Optičke razlike zateznog kotura 531 0565 30

LuK-AS-br.: 531 0565 30

Ova servisna informacija izlaže optičke karakteristike „stare“ i „nove“ izvedbe.

Slika 1: 531 0565 30 (stara izvedba)

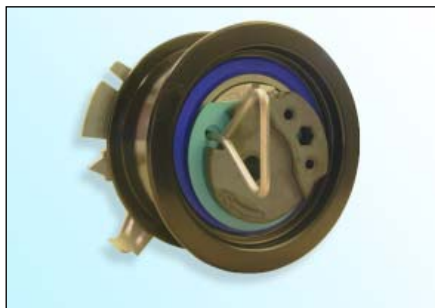
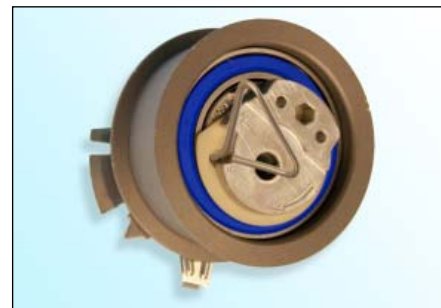
U okviru neprestanog razvoja naših proizvoda bio je modifikovan zatezni kotur **531 0565 30**.

- Ekscentar od sinterovanog metala
- Površinski sloj E-Coat (crni)
- Plava zaptivka ležaja

- Ekscentar od livenog aluminijuma
- Površinski sloj cink-fosfor (svetlo braon)
- Braon ili plava zaptivka ležaja

„Staru“ izvedbu zateznog kotura **je moguće i nadalje** koristiti i montirati u skladu sa podacima proizvođača vozila!

Pri montaži „nove izvedbe“ pazite da **ne dođe** do oštećenja površine zateznog kotura!
